REF: Aplicación de técnicas de muestreo y consultas técnicas.

La Comisión de Regulación de Comunicaciones (CRC) recibió su comunicación con radicado 2021803665, mediante la cual realiza varias consultas respecto del proceso de inspección e implementación de RITEL.

Imagen 1. Cámara de distribución de dos giros

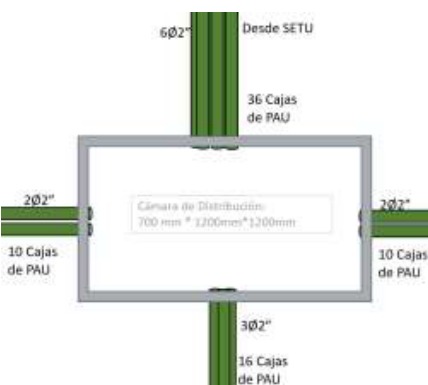
2. "(...) El reglamento las especifica para halado, un giro y dos giros. ¿Es aceptable dentro del RITEL el uso de cámaras de acuerdo a las imágenes 1, 2 y 3? Agradecemos describir la respuesta para cada caso (...)"

Para los casos presentados en las imágenes 1, 2 y 3, debe decirse que el numeral 2.2.3 "Cámara de enlace" del Título VIII del Título de Anexo de la Resolución CRC 5050 de 2016, establece que en "(...) caso de ser utilizadas para cambios de dirección en dos sentidos (doble giro, a izquierda y derecha desde un punto central) en lugar de curvas, sus dimensiones internas mínimas serán de 700 mm de ancho x 1200 mm de largo x 1200 mm de profundidad (...)", así mismo deberá cumplir con las características necesarias para garantizar el cumplimiento de la NTC 5797.

De acuerdo con lo anterior, si se van a realizar dos cambios de giro esto implica que los tubos de entrada se encuentran en la mitad de la cámara y los tubos a los cuales saldrán los cables o fibras deberán estar lo más cerca posible a la pared contraria a la entrada, lo anterior para garantizar las curvaturas mínimas para evitar daños en los cables.

En consecuencia, y recordando que el RITEL es un reglamento de mínimos, en caso de requerir más de dos cambios de dirección o ubicación de ductos diferentes, con la finalidad de garantizar las curvaturas de los cables el diseñador podrá aumentar las dimensiones de las cámaras tanto como lo requiera.

Imagen 7. Tomada en la fecha del Manual de uso – RITEL V6: Julio 2020.
<https://www.crcm.gov.co/es/pagina/recursos-aprendizaje-ritel>

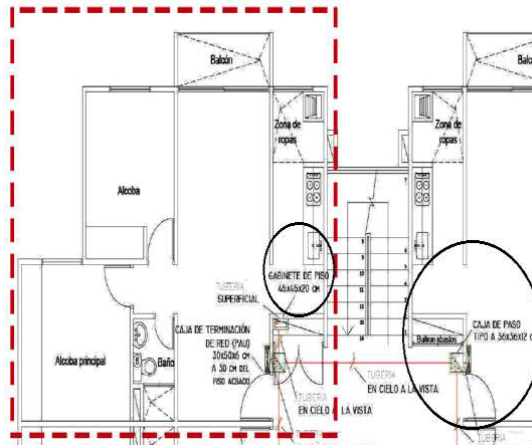
6. "(...) En la página 21 del Manual de uso del RITEL se visualizan elementos de la infraestructura soporte con dimensionamientos diferentes a los establecidos por el reglamento vigente y de igual manera una caja de paso que no estaría instalada en tramos rectos (...)"

Se solicita la actualización de los términos y dimensiones según el reglamento vigente y de igual manera la aclaración de la posición de la caja de paso señalada mediante el círculo, ya que no estaría cumpliendo con lo establecido en el numeral 2.2.12. Cajas de paso (...)"

De manera atenta le informo que, los documentos que están dispuestos en el microsítio de implementación de RITEL, son documentos indicativos para una representación gráfica del reglamento, la cual no representa con exactitud el detalle de este.

Igualmente, con la finalidad de evitar interpretaciones erradas por los gráficos de estos documentos, el manual de uso, así como la guía de usuario serán actualizados dentro del proyecto que adelanta la CRC para seguimiento e implementación del Reglamento.
